# 河川分科会・検討小委員会における審議資料

（計画高水流量関係）

出典： 第50回球磨川水系河川整備基本方針検討小委員会 資料2-3 抜粋  
第50回球磨川水系河川整備基本方針検討小委員会 資料3 抜粋  
第52回球磨川水系河川整備基本方針検討小委員会 資料2 抜粋  
第52回球磨川水系河川整備基本方針検討小委員会 資料3 抜粋

**堤防の高さ**

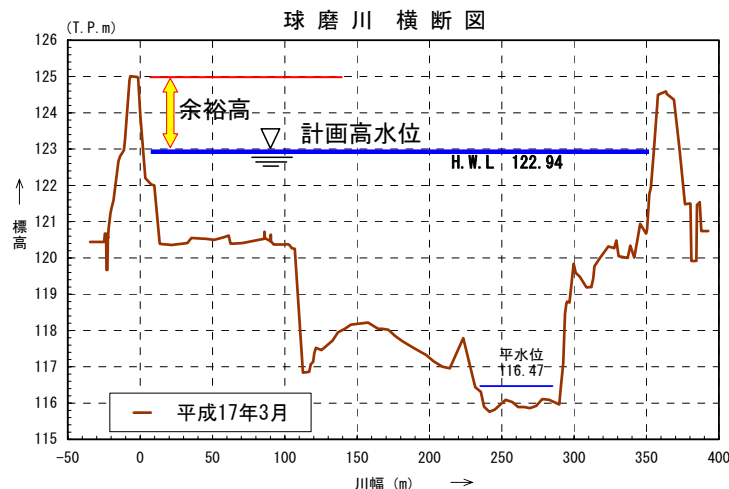
堤防の余裕高まで許容した場合、人吉地点で5,400m<sup>3</sup>/s（工事実施基本計画での計画高水流量は4,000m<sup>3</sup>/s）を流下させることができるのではないかと。

○堤防の高さ：計画高水位＋余裕高

堤防は計画高水位以下の水位の流水の通常的作用に対して安全な構造

**○余裕高の目的**

- ・ 自然現象である洪水時の風浪、うねり、跳水等による一時的な水位上昇への対応
- ・ 洪水時の巡視や水防活動を実施する場合の安全の確保
- ・ 流木等流下物への対応
- ・ 橋梁の桁下を洪水が安全に流下できるためのクリアランスの確保

**旧計画の河道掘削について**

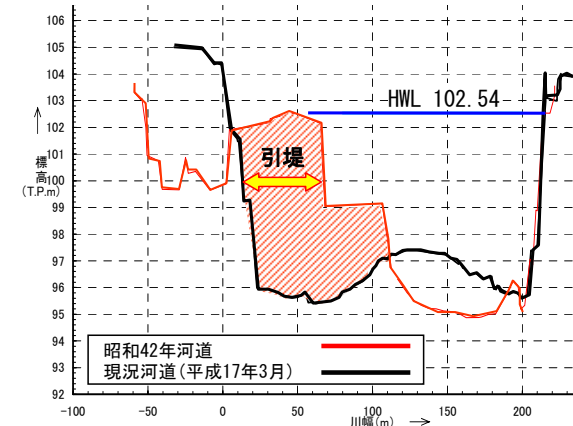
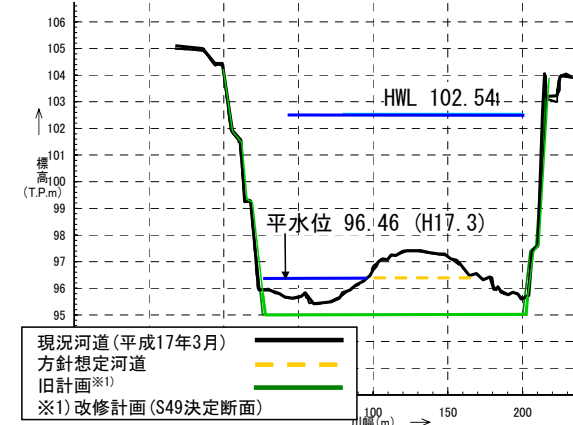
旧計画河道で掘ることとしていた断面をなぜ掘れなくなったか。

旧計画においても、人吉地区の河床掘削は、地下水、温泉源、漁業、舟下り等への影響が懸念されたことから、検討課題とされていた。

- 旧計画策定後の大規模な引堤等の結果、河道特性が変化。
- 上記改修後の大規模な洪水での観測結果を基に河道特性の検討を実施。その結果、計画高水流量に対し、河川環境、舟下り等への影響が小さい平水位以上の掘削により対応可能

図7 人吉地区の現況河道の最大流下能力

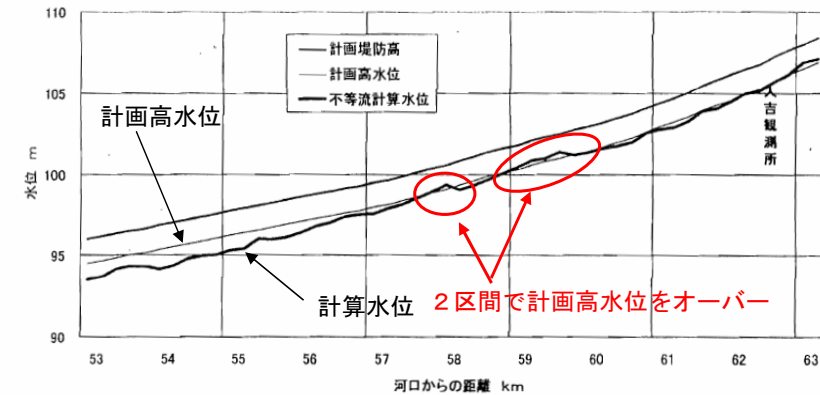
不等流計算という洪水の水位を求める計算手法を使って人吉地区の現況河道（1994年河道）で流下可能な洪水流量を計算したところ（準二次元不等流計算）、約4,300トン/秒であった（図7）  
※（第5回討論集会資料）

◎計画高水位以下の流下が確認できたため3,600m<sup>3</sup>/sを現況流下能力として評価

◎計画高水位を2区間で超えているため、当該流量が流下した場合は危険な状態となる。よって、当該流量を流下能力としては評価できない。
